TECHNISCHE INFORMATION

TI0719

Siamonie Smart

Technische Überarbeitung G13 Leser Siamonie Smart XL

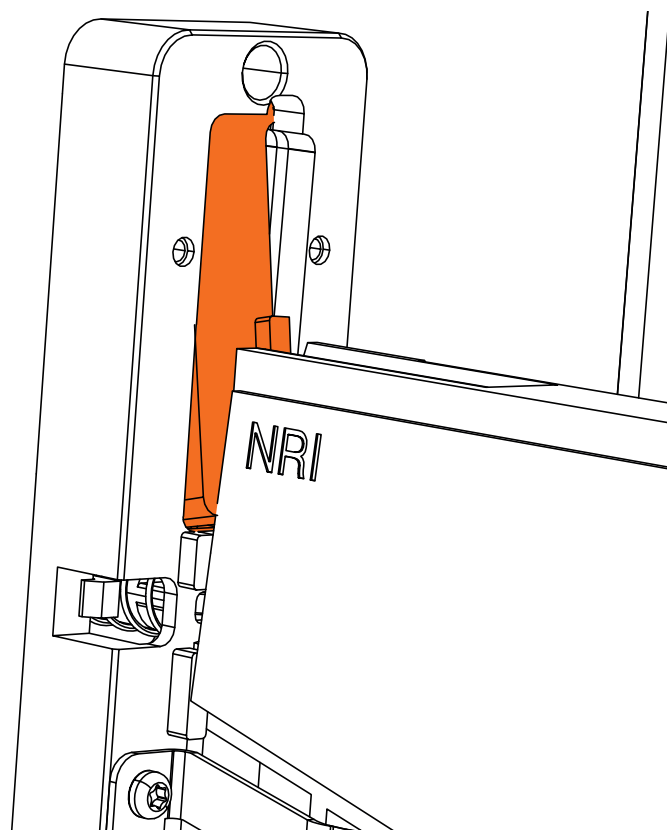
Möglicher Fehlerfall

Der Laufbahnträger des Münzprüfers ist durch den nicht plan aufliegenden Einsatz für Münzeinwurf (orange gekennzeichnet) blockiert. Somit steht der Laufbahnträger leicht auf und die Münzen fallen durch.
